廃炉発官30第268号
平成31年1月22日

福島第一原子力発電所 特定原子力施設に係る実施計画 変更認可申請書

- 「福島第一原子力発電所 特定原子力施設に係る実施計画」
サブドレン他浄化設備における pH 緩衝塔新設及び前処理フィルタ 4 撤去に伴い、下記の通り変更を行う。

2.35 サブドレン他水処理施設

図-3 サブドレン他浄化装置系統構成図

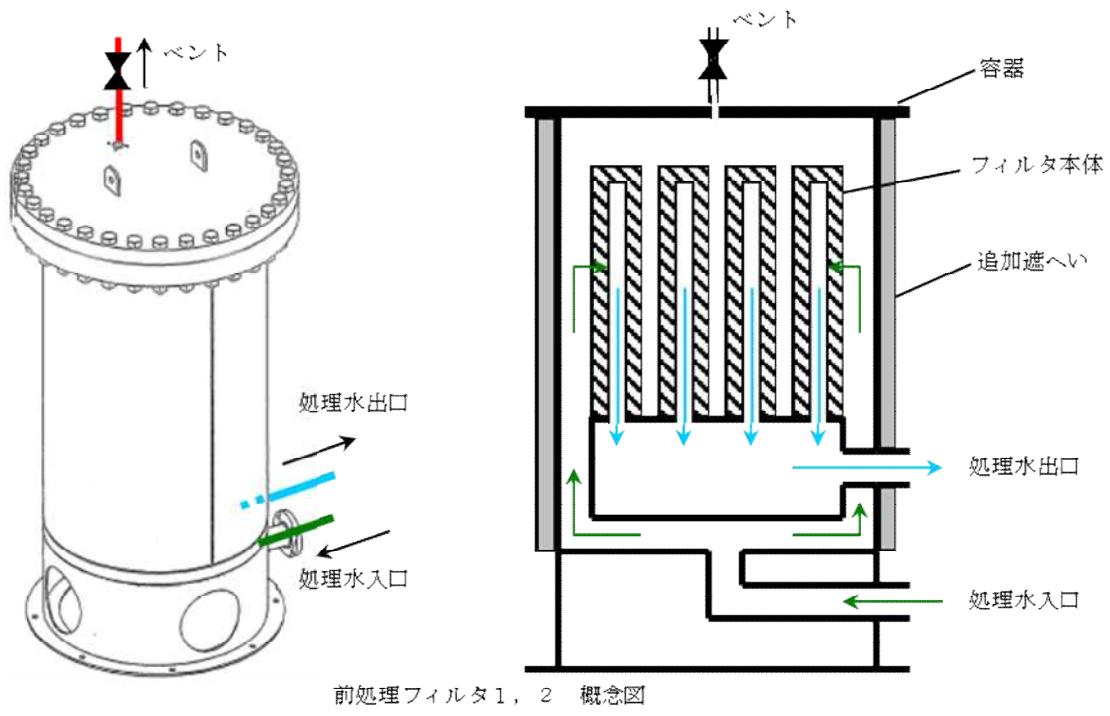
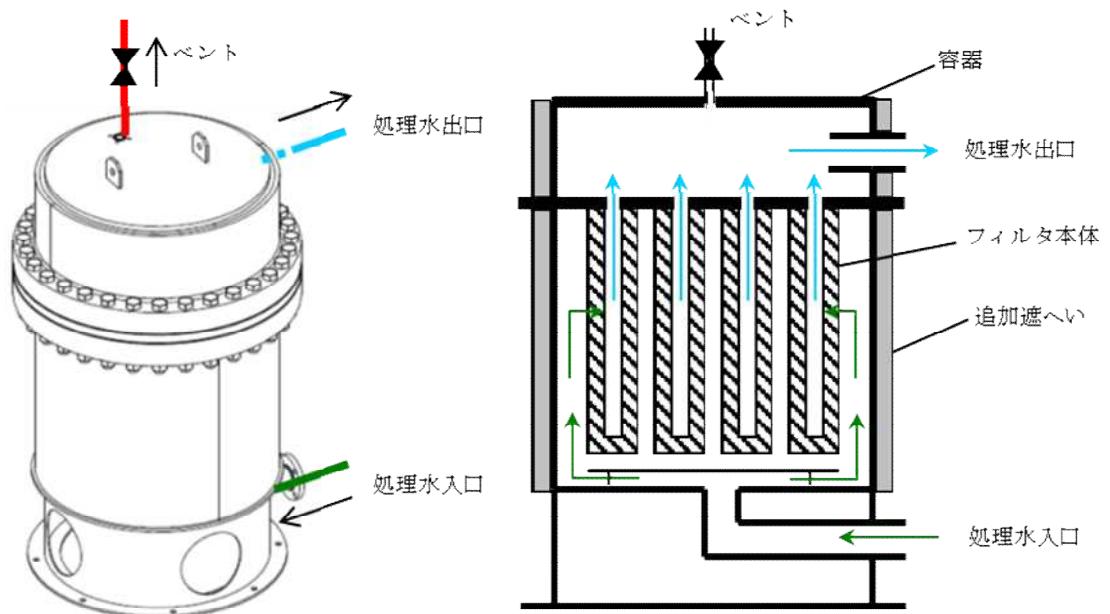
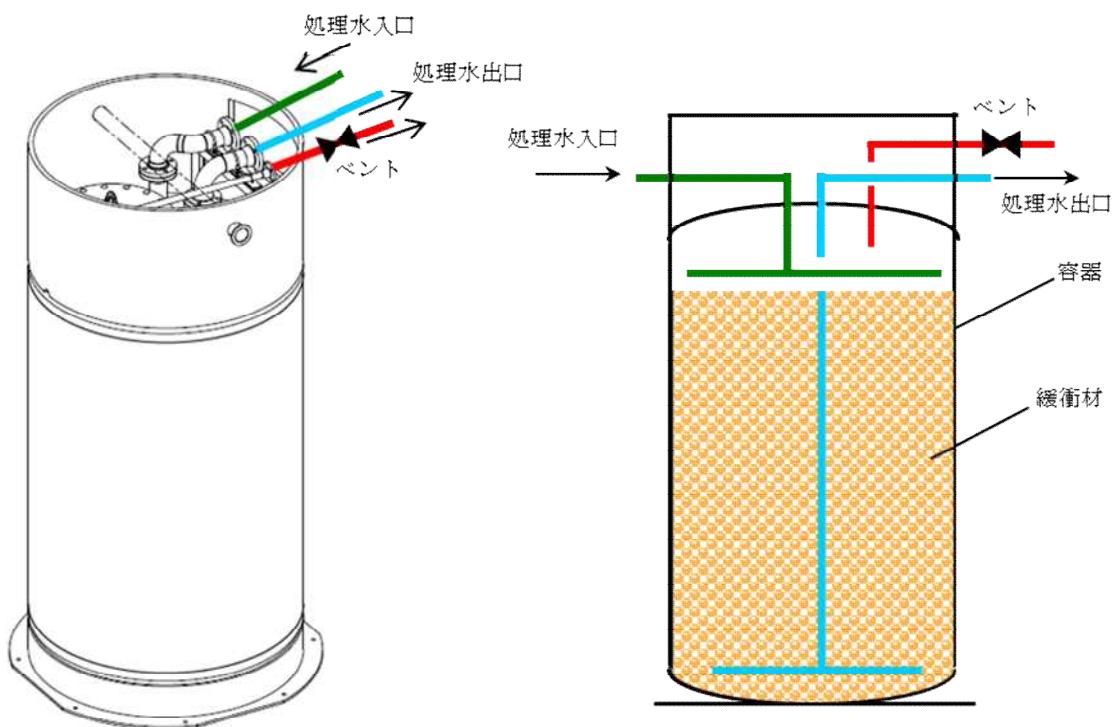
- ・全体概要図、系統構成図、概念図への機器の追加及び削除
- ・記載の適正化

サブドレン他浄化装置は、1系列あたり、3塔の前処理フィルタ、1塔のpH緩衝塔、5塔の吸着塔及び2台のポンプで構成する。

前処理フィルタは、浮遊物質を除去、及びストロンチウムを粗取りする。pH緩衝塔は、処理対象水の水質を弱アルカリ性にする。また、除去性能に影響しないため、バイパス配管を設置して、除外可能とする。吸着塔は、セシウム、ストロンチウム、アンチモン、及び重金属核種(銀・コバルト)を除去する。また、前処理フィルタ及び吸着塔の吸着材は、除去対象核種に応じて入れ替え可能な設計とし、アンチモン、重金属核種の除去に用いる吸着塔については、除外可能とする。

図-1 サブドレン他浄化装置建屋内機器配置図（1／2）

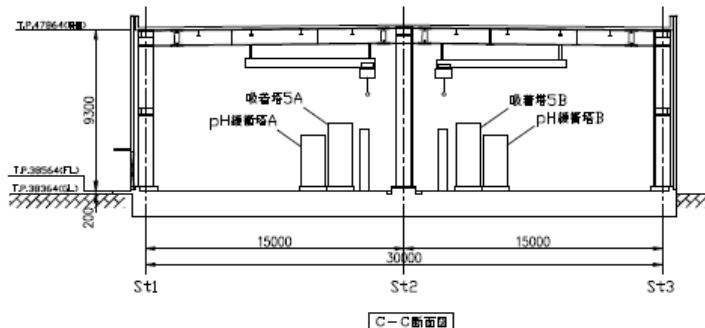
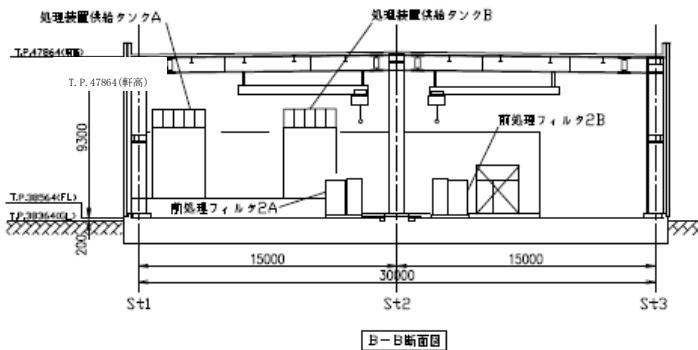
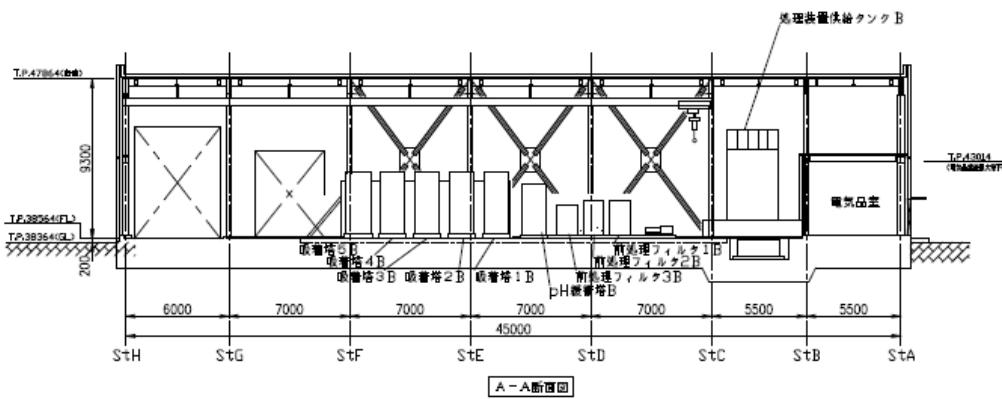
- ・機器配置図への機器の追加及び削除

図-2 漏えい検出器の設置箇所を明示した図面

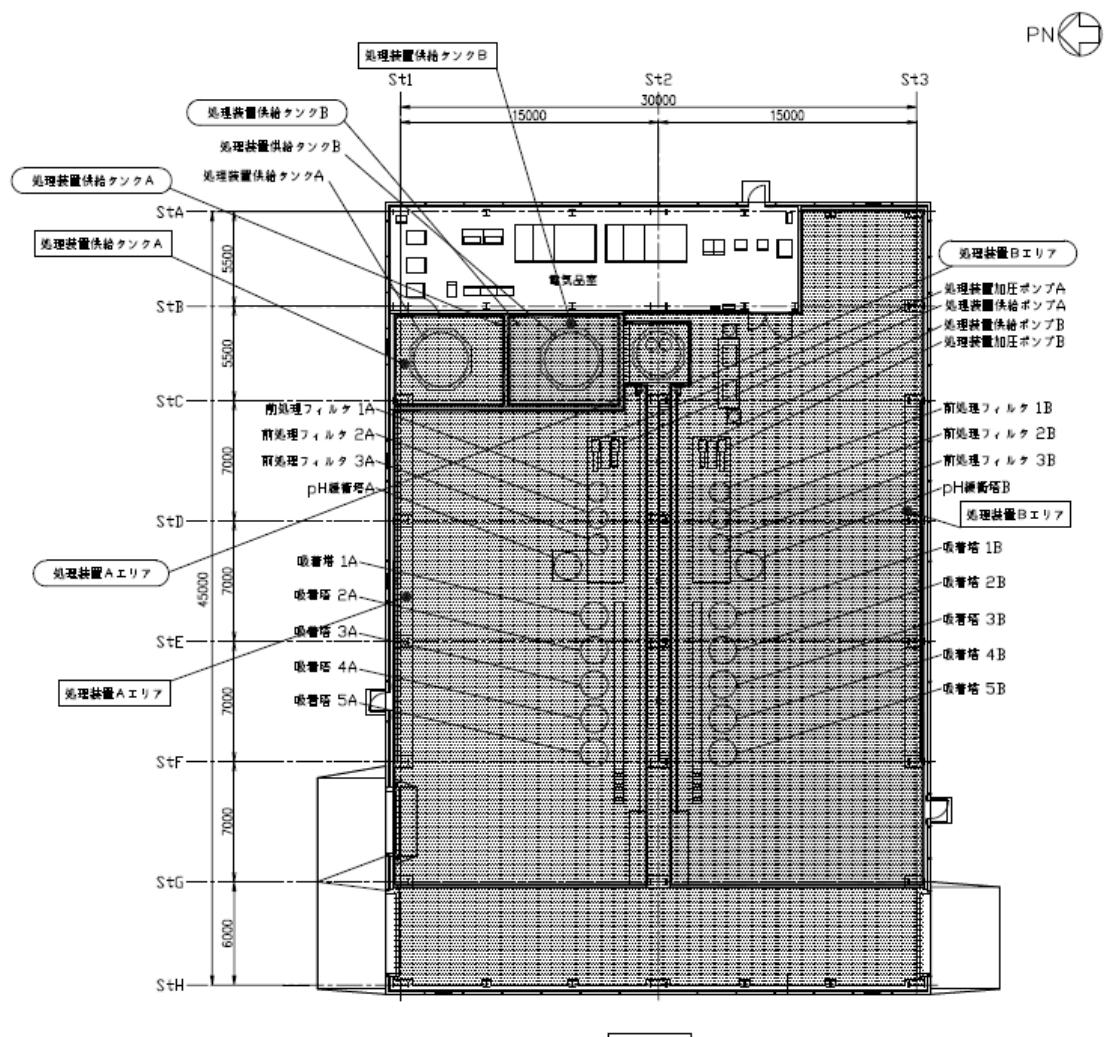
- ・施設外への漏えい防止能力の変更
- ・漏えい検出器の設置箇所図への機器の追加及び削除
